RELAZIONE TECNICA DESCRITTIVA

PRESA D'ATTO OSSERVAZIONI AL RAPPORTO PRELIMINARE

La presente relazione in risposta alle osservazioni al Rapporto Preliminare pervenute da ARPA - Dipartimento territoriale Piemonte nord est Attività di produzione nord est in data 26.06.2024 prot. n. 0017808 e A.S.L. NO in data 05.04.2024 prot. n. 0022279/24.

Fig. 01 - Piano di Zonizzazione acustica del territorio comunale - Comune di Oleggio

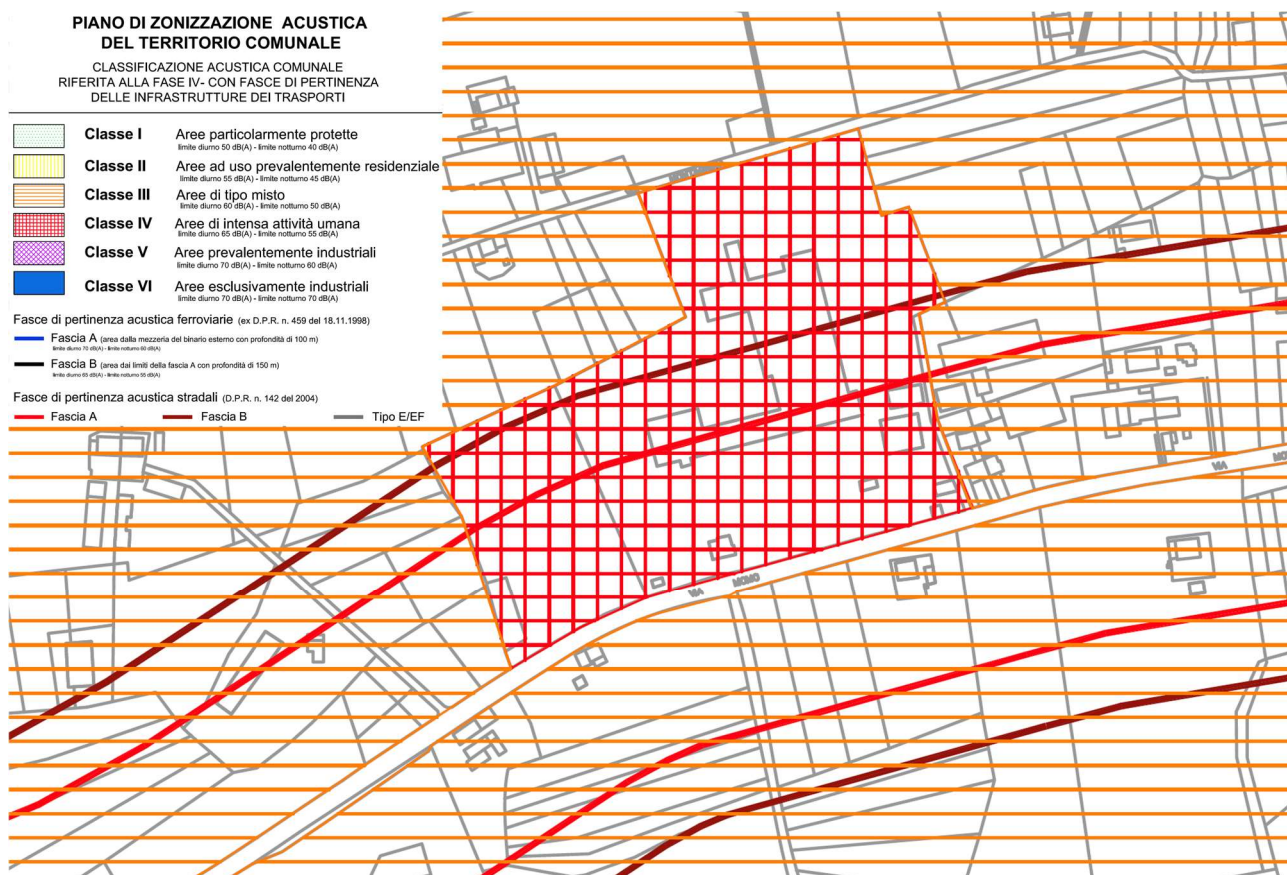
A seguito delle osservazioni di ARPA in merito al Piano di zonizzazione acustica del Comune di Oleggio si specifica che:

Il Comune di Oleggio si è dotato di Piano di Zonizzazione acustica del territorio comunale (Allegato 1) e del relativo regolamento di attuazione approvato con Deliberazione di Consiglio Comunale n.33 del 28.09.2007. Successivamente con Deliberazione di Consiglio Comunale n.31 del 26.07.2010 è stato aggiornato solo il regolamento di attuazione.

Si specifica inoltre, che l'area del PEC, in conseguenza alla destinazione urbanistica, viene categorizzata dal Piano di zonizzazione acustica del comune di Oleggio come area di classe IV "Aree di intensa attività urbana" per la gran parte, mentre la porzione a nord-ovest ricade nella Classe III "aree di tipo misto" come il contesto.

Si evidenzia anche la presenza di due fasce di pertinenza acustica stradale ai sensi del D.P.R. n. 142 del 2004 a causa della presenza della strada provinciale SP17 "Ticino Oleggio-Proh" che rappresenta

Fig.04 - planimetria di progetto – piantumazioni e vasca di laminazione.

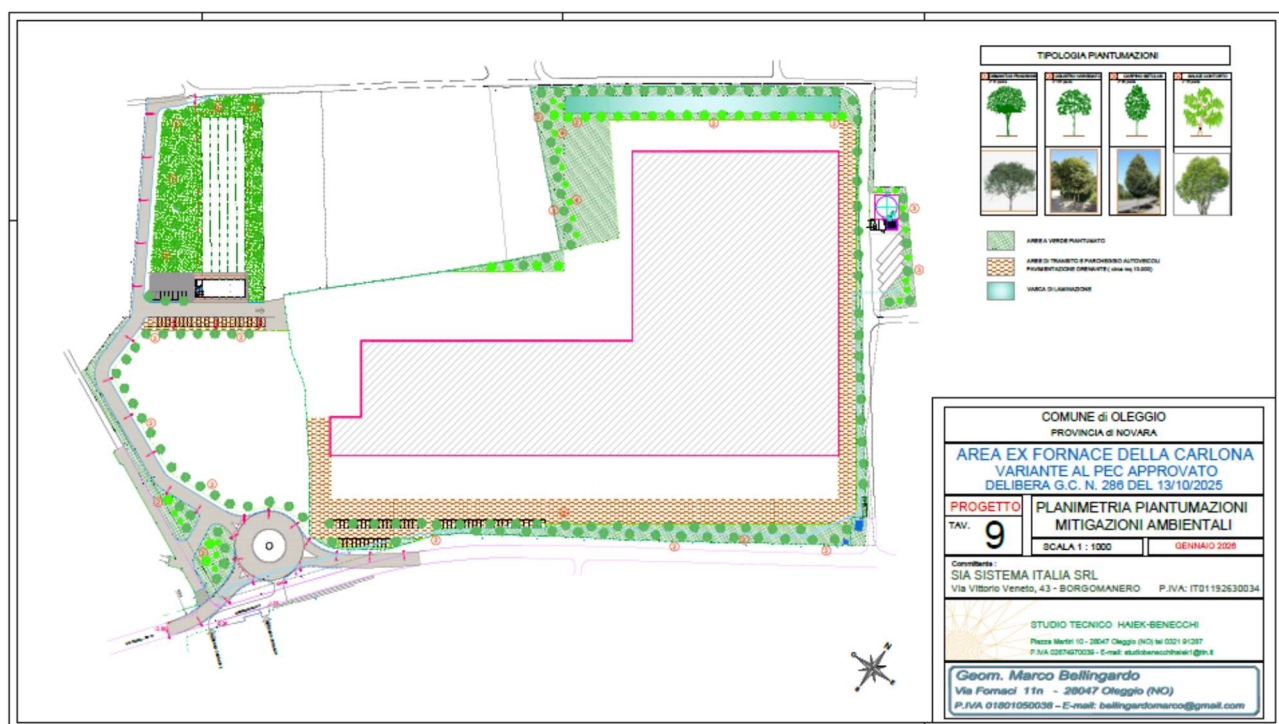
Date le caratteristiche dei suoli con la presenza di banchi di argilla ad elevata impermeabilità, la ricezione naturale delle acque, considerato il potere limitato di assorbimento del terreno, è risolta nella zona con una rete di canalizzazioni anche nelle zone agricole che confluiscono nei limitrofi torrenti (Agamo e Terdoppio). Il progetto di riordino prevede oltre al mantenimento della canalizzazione delle acque meteoriche esistente nella quale confluiscono anche acque provenienti da fondi agricoli a monte, un sistema di raccolta delle acque pluviali provenienti dalle coperture e dalle aree pavimentate, queste ultime sottoposte a separazione mediante pozzetti scolmatori per acqua di prima pioggia e disoleatori, convogliate in vasca di laminazione.

In soccorso a questa problematica si propone, la creazione di una **vasca di laminazione** per la raccolta per le acque piovane di circa 2000 mc in grado di accogliere le acque presenti nelle superfici impermeabilizzate con l'obiettivo di restituirle ai recettori con una portata più controllata e contenuta. In questo modo si andrà ad eliminare il rischio delle forte ondate di piena.

La vasca di laminazione delle acque di circa 1600 mq e di circa 1.3 m di profondità, durante eventi atmosferici violenti, agisce, quindi, come se fosse un ammortizzatore idraulico e permette inoltre di limitare sensibilmente il consumo di suolo oltre al dissesto idrogeologico.

fig.06 Planimetria delle aree oggetto del Piano di Bonifica.

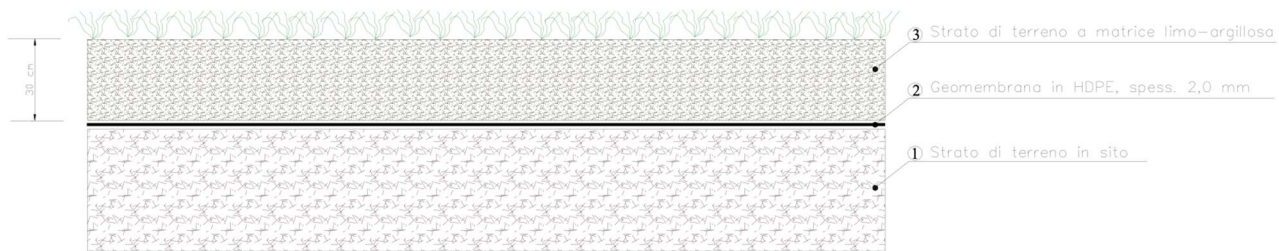
La caratterizzazione dell'area evidenziò inoltre, in corrispondenza delle trincee effettuate in due aree individuate rispettivamente con i numeri 17 e 25 (fig. 06), superamenti dei limiti di cui alla Tabella dell'Allegato 3 del D.M. 05/02/1998 (test di cessione). Benché il superamento nei due campioni sopracitati non prevedesse l'attivazione di alcuna procedura in materia di bonifica e non comportasse alcun obbligo normativo in capo al proprietario del terreno, la committenza propose, al di fuori della procedura di bonifica, un'opera di prevenzione a fini di salvaguardia ambientale della matrice suolo e sottosuolo con la realizzazione di una copertura impermeabile delle aree identificate nella planimetria allegata con i n. 17 e 25, aventi una superficie complessiva pari a 3.500 mq che prende il nome di intervento di "capping" il quale prevedeva la posa di un sistema misto costituito da materiali naturali e artificiali, nonostante la falda acquifera fosse presente a profondità di circa 15 m e la stratigrafia del terreno in sito avesse evidenziato la presenza di orizzonti limosi a ridotta permeabilità, allo scopo di impedire il manifestarsi di possibili fenomeni di dilavamento e lisciviazione delle acque meteoriche attraverso i terreni e conseguentemente la diffusione di contaminanti negli strati più profondi del terreno.

Preliminarmente alla posa dei materiali costituenti il pacchetto di impermeabilizzazione/sigillatura si è proceduto con la pulizia e la rimozione della vegetazione dello strato superficiale di terreno in

sito e alla regolarizzazione della superficie per garantire l' idoneità del piano di posa dei materiali previsti. Dopo la fase preparatoria si è proceduto con la posa in opera della geomembrana in HDPE dello spessore pari a 2,00 mm. I teli sono stati saldati per termofusione con il metodo a doppia pista da personale specializzato dotato di apposito patentino. Le saldature sono state tutte collaudate con esito positivo. Al termine dei lavori si sono ottenute due distinte superfici (Area 17- Area 25) ognuna delle quali impermeabilizzata senza soluzione di continuità. In ottemperanza a quanto previsto dal Piano di Bonifica, al termine della posa della geomembrana si è proceduto con la posa in opera di terreno a matrice argillosa per uno spessore di 30 cm, in cumulo, presso l' area oggetto di intervento e successivamente con la semina a spaglio di essenze erbacee. Di seguito si riporta uno schema stratigrafico illustrativo alla fig. 07.

fig.08 Planimetria di progetto e sovrapposizione alle aree 17 e 25 caratterizzate dall'intervento di capping identificate dal retino blu

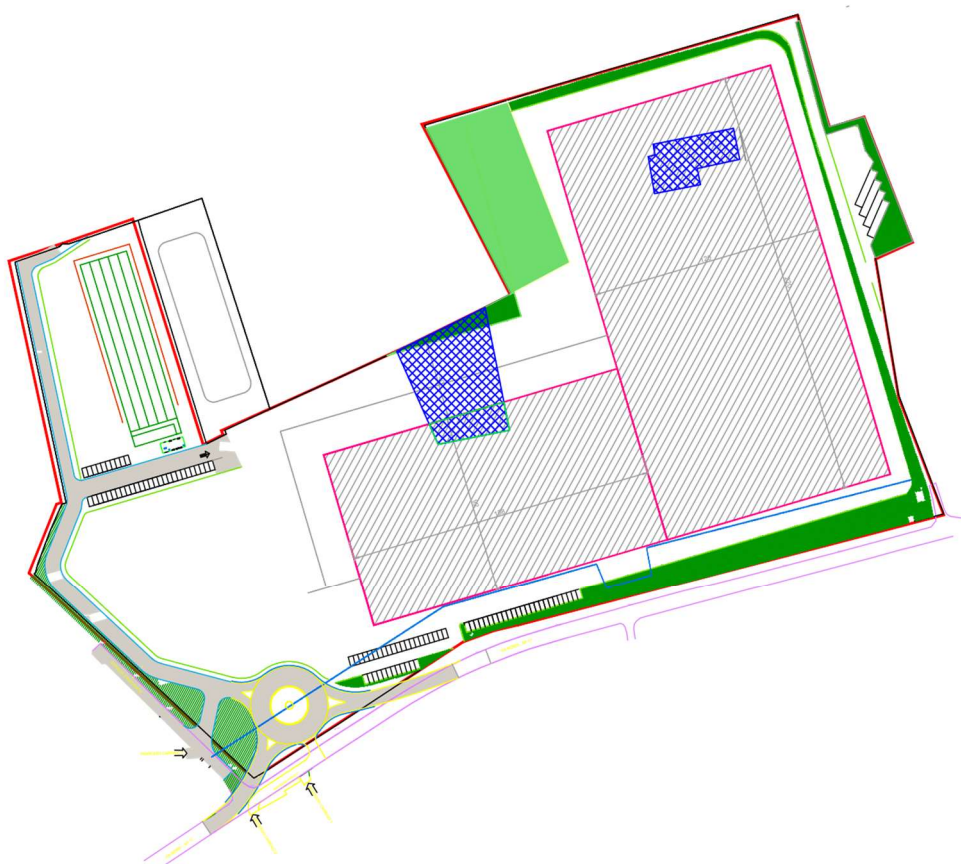
Nella figura 08, come da rilievo, possiamo vedere come l'attuale posizione delle aree in cui è stato effettuato l'intervento di "capping" coincidano totalmente (area 25) o parzialmente con la sagoma dei due nuovi edifici (area 17) a destinazione logistica previsti nel PEC.

Per quanto riguarda l'area 25 essa risulta completamente al di sotto dell'edificio 1 e non interferisce con le fondazioni o con altre strutture proprie dell'edificio. Verrà quindi ricoperta con la pavimentazione piana dell'edificio realizzata in calcestruzzo armato mantenendo al di sotto lo strato drenante posto al di sopra del geosintetico considerando anche che questo ha un'azione permanente di tipo strutturale.

Per quanto riguarda l'area 17, come si può vedere dalla figura 08 risulta posizionata solo parzialmente sotto l'edificio 2. Si procederà quindi con lo smaltimento parziale del materiale contaminato reso impermeabile dal "capping". La porzione che verrà smaltita e conferita in discarica corrisponderà a circa ad una superficie di 510 mq. Si provvederà successivamente a rendere nuovamente impermeabile l'area a contatto con la porzione asportata tramite l'intervento di capping, verranno realizzate le fondazioni dell'edificio, verrà poi realizzato lo strato drenante superiore e successivamente realizzata la pavimentazione dell'edificio in calcestruzzo armato.

Il suddetto smaltimento si rende necessario anche perché la parte del piazzale a nord dell'edificio 2, in corrispondenza dell'attuale posizione dell'area 17, avrà da progetto una quota inferiore al piano pavimento finito dell'edificio poiché sarà l'area destinata al carico/scarico merci dai mezzi pesanti e quindi posizionato ad una quota inferiore. Questa quota non permetterebbe la realizzazione del piazzale senza interferenze con l'area 17.

fig.09 Carta geoidrologica - P.R.G.C. comune di Oleggio.

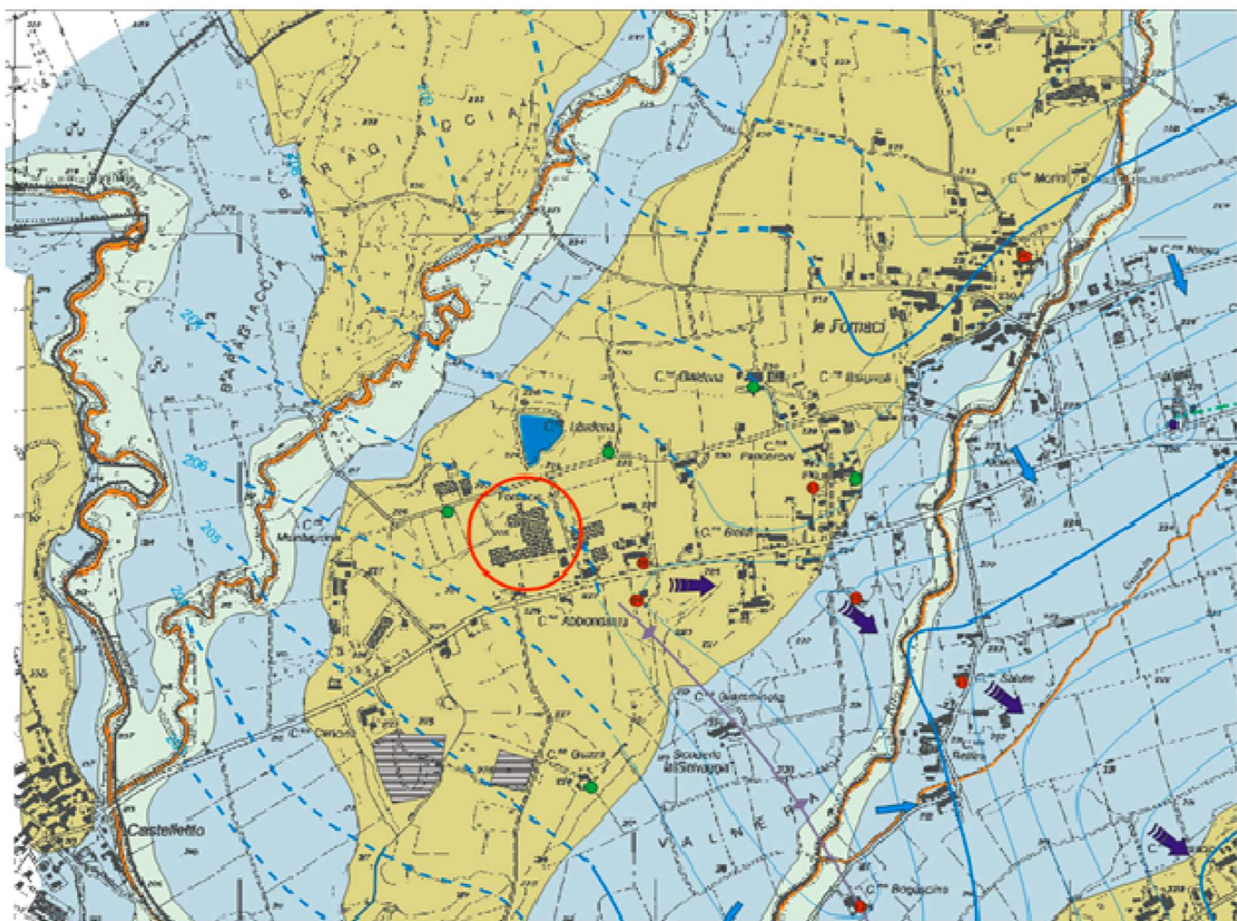
Vanno inoltre analizzati anche i complessi geoidrologici e caratteristiche della falda freatica e [...] in base alle caratteristiche litologiche e tessiture dei depositi presenti nell'area in esame, sono stati distinti tre complessi litologici, aventi comportamento geoidrologico omogeneo. I dati sono stati ricavati in parte dalla bibliografia ed in parte dagli elaborati geologici di P.R.G.C.; la definizione dei complessi geoidrologici è rappresentata sull'elaborato grafico seguente (fig. 10) estratto di carta geoidrologica.

Nel primo complesso (azzurro chiaro) sono stati inclusi i depositi alluvionali ghiaioso-sabbiosi, dei terrazzi olocenici e tardo-pleistocenici, caratterizzati da una permeabilità elevata, con variazioni locali legate alla percentuale di sabbie; i valori di riferimento possono essere compresi tra $10 \div 10^{-4}$ m/s.

Nel secondo complesso (azzurro scuro) sono compresi i depositi fluvioglaciali, ghiaioso-sabbiosi non alterati, caratterizzati in genere da una permeabilità buona, con valori compresi tra $10^{-2} \div 10^{-5}$ m/s. Il terzo complesso (ocra) comprende i depositi fluvioglaciali alterati, medio pleistocenici, con permeabilità da buona a bassa e valori compresi tra 10^{-3} sino a 10^{-9} m/s per le coperture pedogenetiche.

fig.11 Realizzazione di canalizzazione in calcestruzzo all'interno dell'area di progetto.

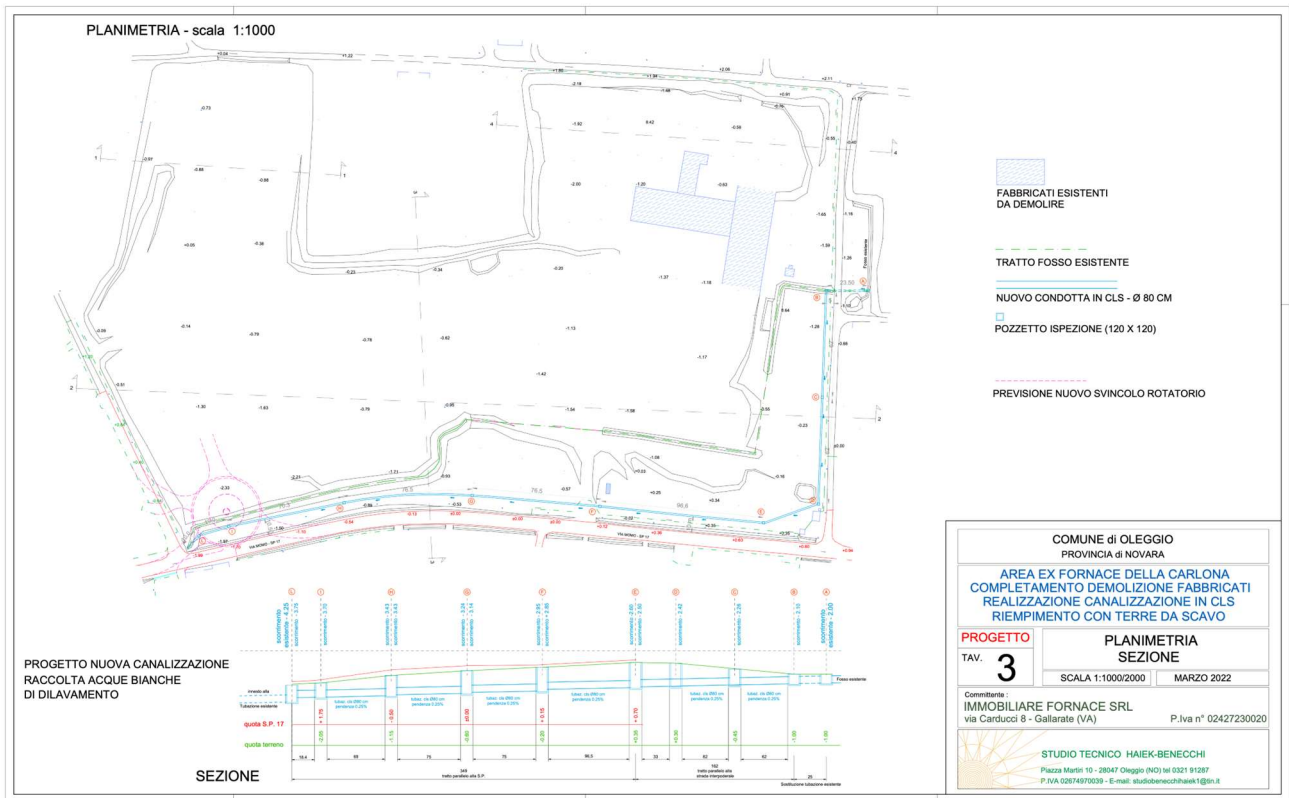
Per completezza si rammenta che all'interno dell'area sono già stati effettuati degli interventi di regimazione delle acque attraverso la realizzazione di una nuova condotta in calcestruzzo come indicata nella planimetria di seguito allegata (fig. 11) in sostituzione di un tratto di fosso esistente
